国総施第172号
国総建第357号
国総振第172号
平成17年 3月11日

リコールの届け出に伴う建設機械の事故防止について

建設機械に係わるリコーンル届出一覧 (期間:平成17年2月17日~3月8日)

改善箇所説明図

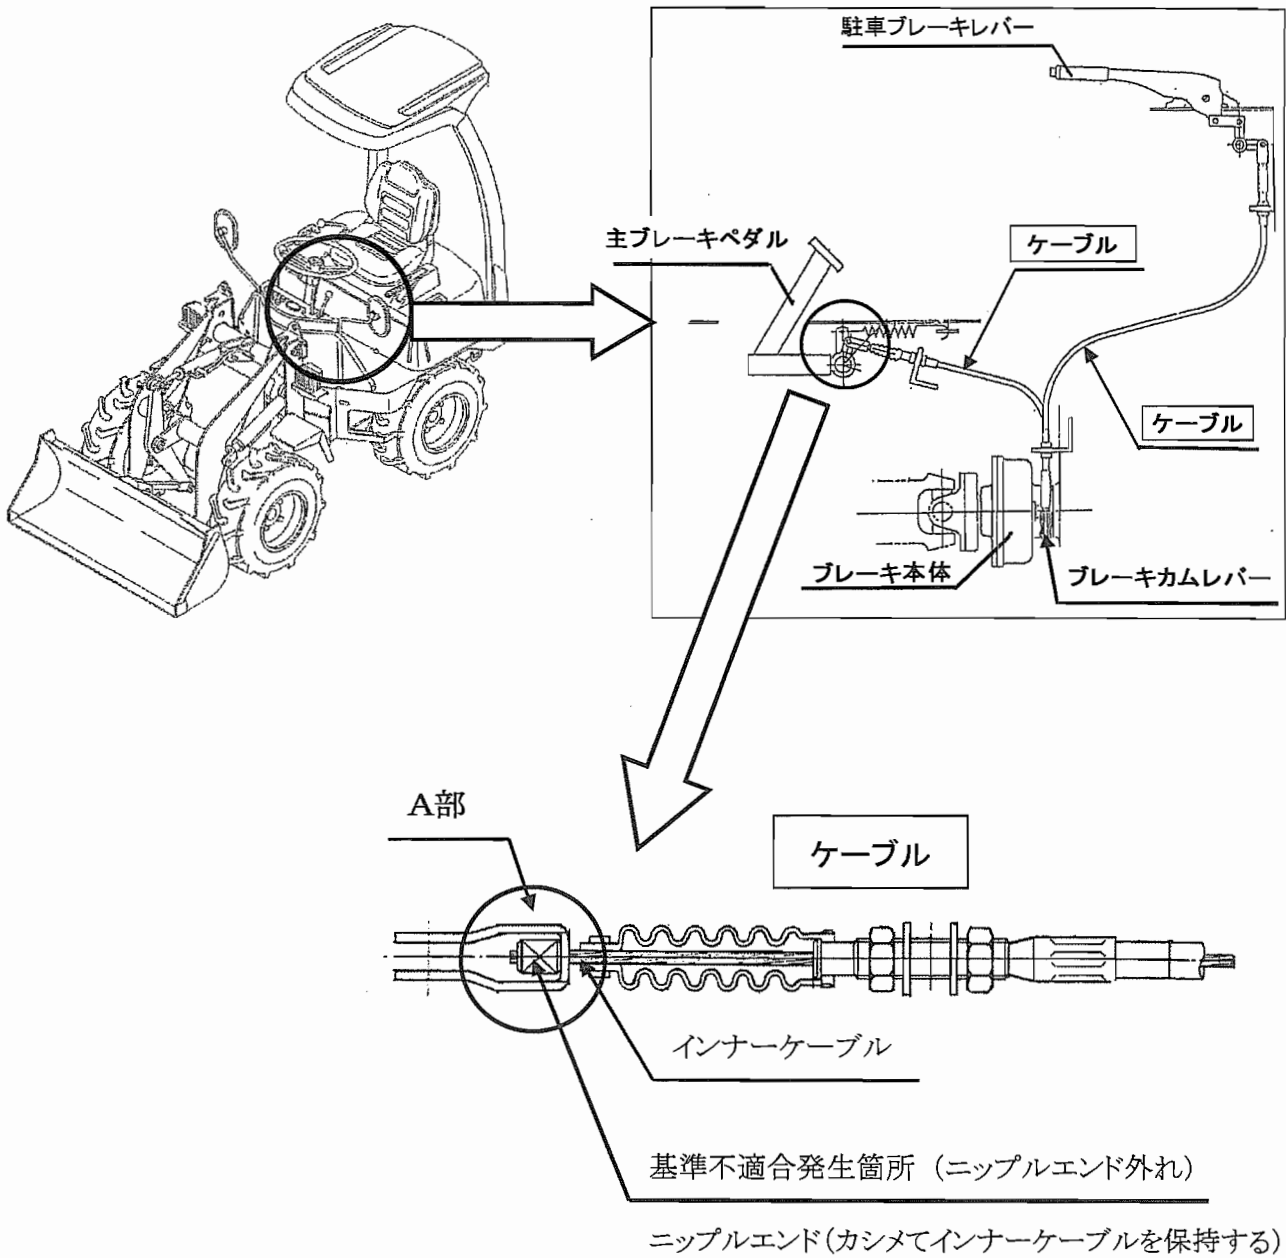
ケーブル式ブレーキにおいて、ブレーキペダル及び駐車ブレーキレバーとブレーキカムレバーを繋いでいるそれぞれのケーブルのニップルエンドのかしめが不適切なものがあるため、ブレーキ操作をした時にニップルエンドが外れ、主ブレーキまたは駐車ブレーキが作動しなくなるおそれがある。

全車両、ブレーキペダル及び駐車ブレーキとブレーキカムレバーを繋いでいるそれぞれのケーブルを良品と交換する。

注: は、交換部品を示す。 識別: ケーブルのU金具A部に黒丸2箇所表示。

【改善箇所説明図】

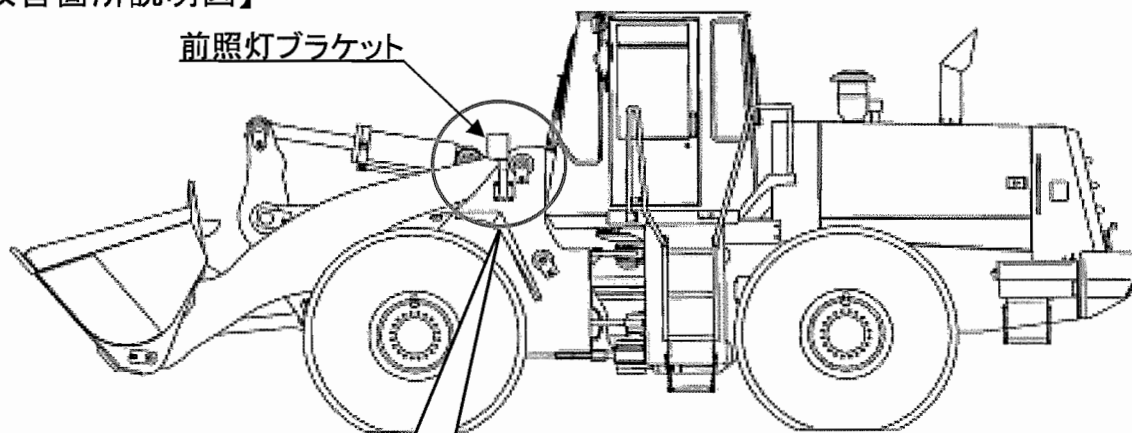
警音器の取付けブラケットの強度が不足しているため、走行時等の共振により当該ブラケットに亀裂が発生することがある。そのまま使用を続けると、亀裂が進行して警音器の音色が変化し、最悪の場合、警音器が脱落するおそれがある。

対策前（警音器周辺写真）	対策前（警音器写真）

全車両、警音器の取付けブラケットの強度を増した対策品と交換するとともに、警音器が共振しないように取付位置を変更する。

対策後（警音器周辺写真）	対策後（警音器写真）
	<p>警音器の保安基準(43条)を満足させるため、警音器を変更する。</p>

改善箇所説明図

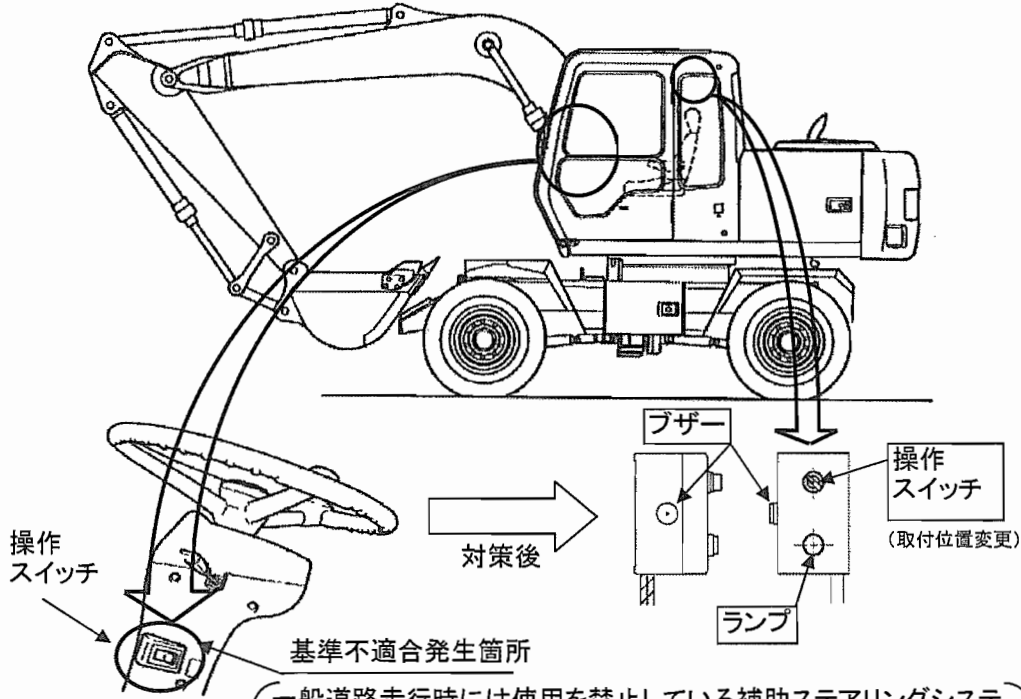
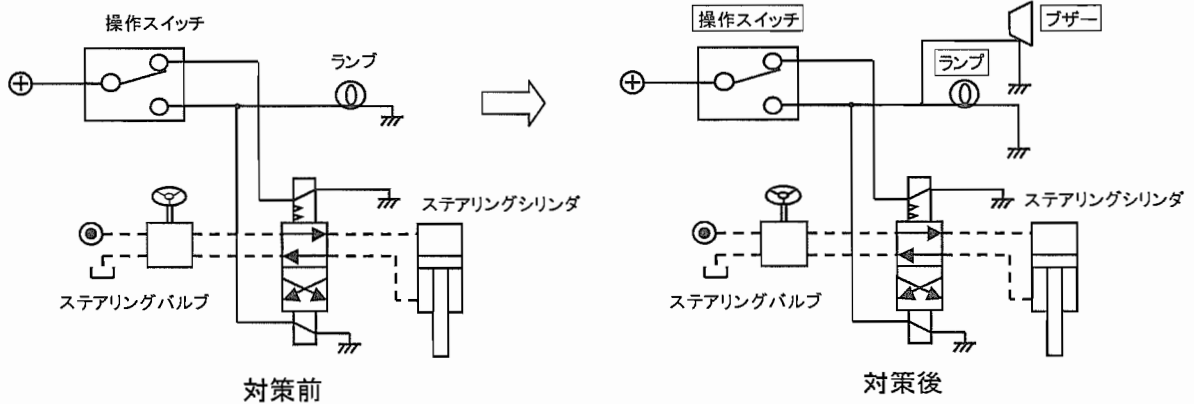
一般道路走行時には使用を禁止している補助ステアリングシステム(運転席を後方に向けて作業する際の操作性を確保するための装置)において、当該システムの誤操作防止構造が十分ではないため、一般道路走行時に当該システムの操作スイッチ(逆ステアリングスイッチ)を誤って操作した場合、当該システムが作動し、操舵時に運転手の意思に反して逆方向に操舵される。

全車両、一般道路走行時には補助ステアリングシステムの操作スイッチを操作できないように、当該スイッチの取付位置を運転席の後方に移設し、当該スイッチが作動状態である場合、運転者に対し警告する警報ブザーを取り付ける。

□ は追加・変更部品を示す。

改善箇所説明図

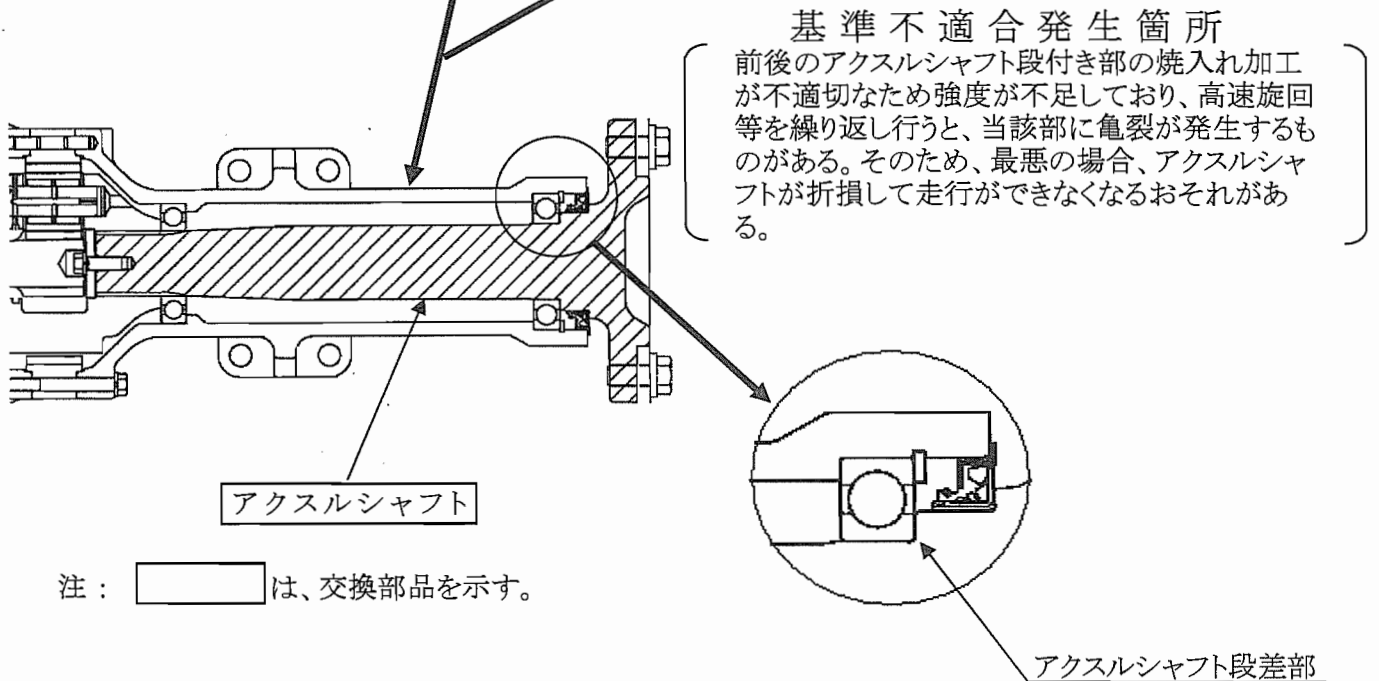
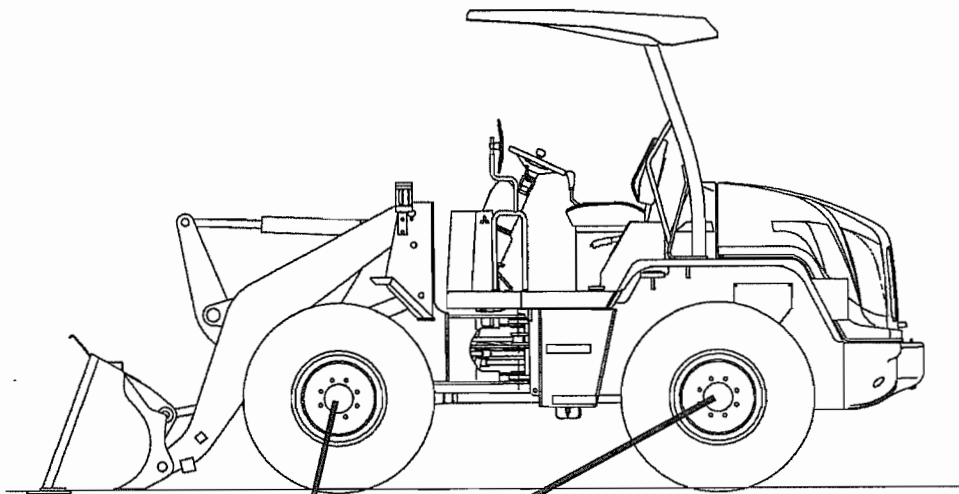
リコール届出番号	1385	リコール開始日	平成 17年 3月 8日
届出者の氏名又は名称	新キャタピラー三菱株式会社 代表取締役 広瀬 正典 問い合わせ先:新キャタピラー三菱(株) 相模カスタマーサポート部 TEL (042)764-8662		
不具合の部位(部品名)	動力伝達装置(アクスルシャフト)		
基準不適合状態にあると認める構造、装置又は性能の状況及びその原因	前後のアクスルシャフト段付き部の焼入れ加工が不適切なため強度が不足しており、高速旋回等を繰り返し行くと、当該部に亀裂が発生するものがある。そのため、最悪の場合、アクスルシャフトが折損して走行ができなくなるおそれがある。		
改善措置の内容	全車両、アクスルシャフトを対策品と交換する。		
不具合件数	0件	事故の有無	無し
発見の動機	市場からの情報による。(構内作業専用車)		
自動車使用者及び自動車分解整備事業者に周知させるための措置	<ul style="list-style-type: none"> 所有者及び使用者をすべて把握しており、直接電話等で連絡する。 自動車分解整備事業者への連絡は、使用者を全て把握しているので周知のための措置はとらない。 対策実施済み車には、シートボックス左側前面にステッカー (No.1385) を貼付する。

改善前	改善後
<p>[段差部 隅 R 2]</p> <p>高周波焼入れ範囲</p> <p>1.0⁰/_{-0.5}</p> <p>R2またはR4</p>	<p>[段差部 隅 R 4]</p> <p>高周波焼入れ範囲</p> <p>5 ± 2</p> <p>R4</p>

全車両、アクスルシャフトを対策品と交換する。

識別： アクスルシャフトのリム取付部端面に赤色ペイントを塗布する
